改善箇所説明図

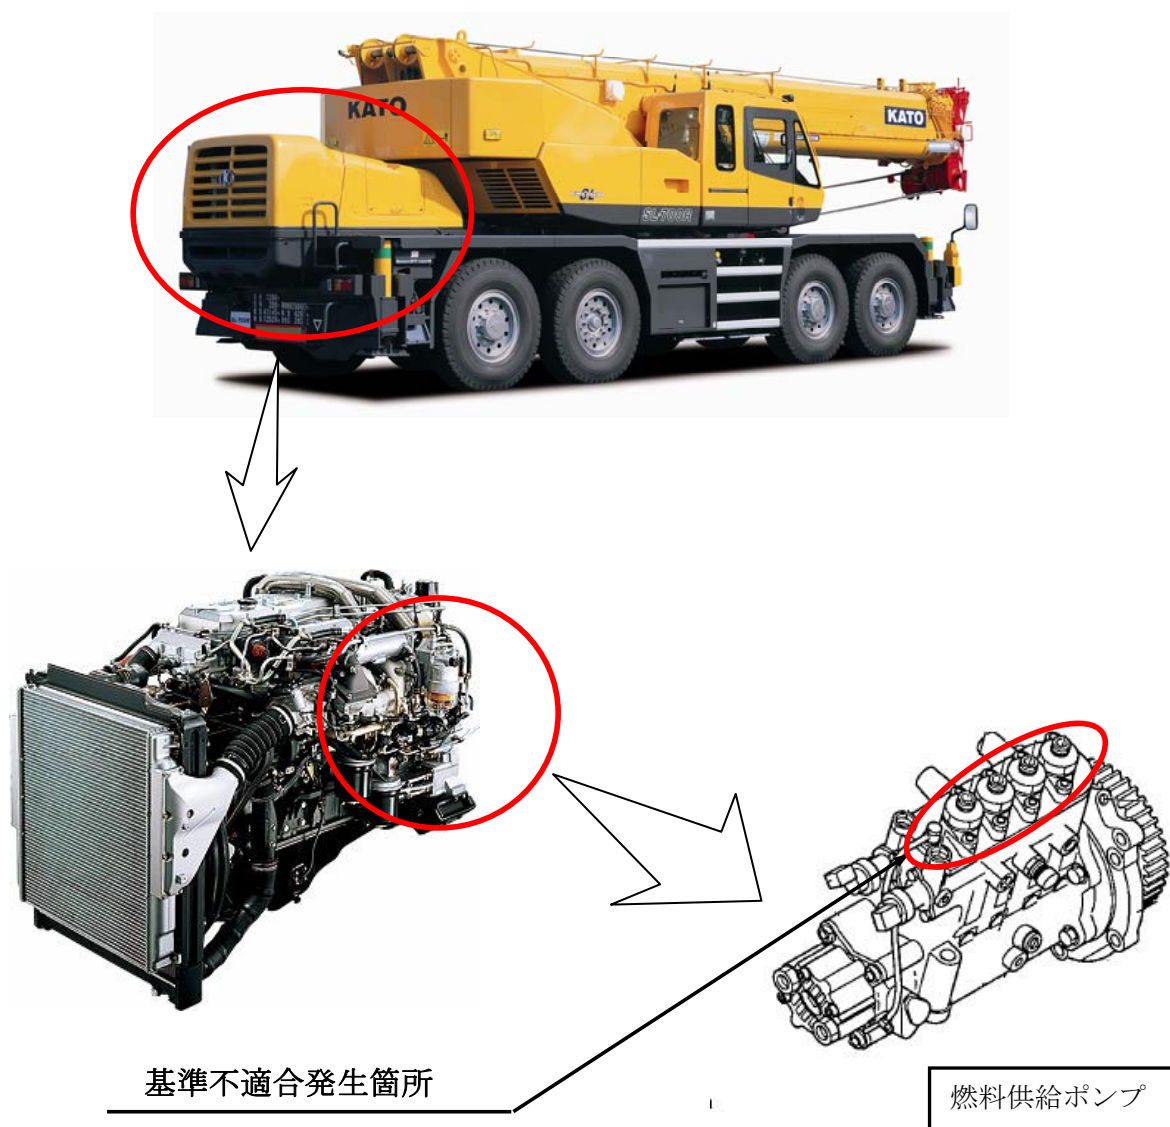
燃料噴射装置において、燃料供給ポンプの製造時の加工が不適切なため、当該ポンプの内部に亀裂が発生し、燃料が漏れ、エンジンオイルに混入するものがある。そのため、そのままの状態で使用を続けると、燃料の混入したオイルがブローバイガスの通路を経由して吸気管に吸入されシリンダー内で燃焼するため、エンジン回転の上昇、エンジン停止及び再始動不能となり、最悪の場合、燃料の混入したエンジンオイルが漏れ火災に至るおそれがある。

全車両、燃料供給ポンプを良品と交換する。

注：□ は、交換部品を示す。
